Informe Consolidado de Solicitud de Aclaraciones, Rectificaciones y/o Ampliaciones Complementario al Estudio de Impacto Ambiental del Proyecto "Embalse Zapallar"

Nombre del Titular : MINISTERIO DE OBRAS PÚBLICAS
Nombre del Representante Legal : Scarlett Oriana Vásquez Paulus
Dirección : Calle Merced N° 753, piso 7, Santiago

El presente Informe Consolidado de Solicitud de Aclaraciones, Rectificaciones o Ampliaciones al Estudio de Impacto Ambiental del proyecto "Embalse Zapallar", contiene las observaciones generadas en virtud de la revisión de la Adenda complementaria.

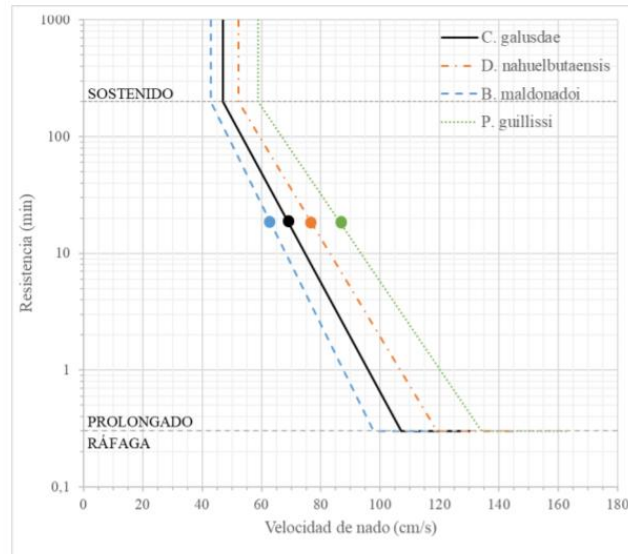
7.1. Respecto a la respuesta 7.2, el Titular entrega antecedentes ya aportados en documentos anteriores, sobre todo en el EIA, no se refiere a la consulta específica sobre la justificación de la metodología para el proyecto específico en evaluación, atendiendo sus características.

Junto con lo anterior, se solicita al titular corregir lo señalado respecto a la cita del Artículo 9° ter. de la Ley 19.300 dado que se refiere a otras materias de evaluación ambiental (descripción de Planes, Políticas y Programas) y no a la valorización de la Relevancia Ambiental (RA) de cada componente ambiental. Aclarar y rectificar
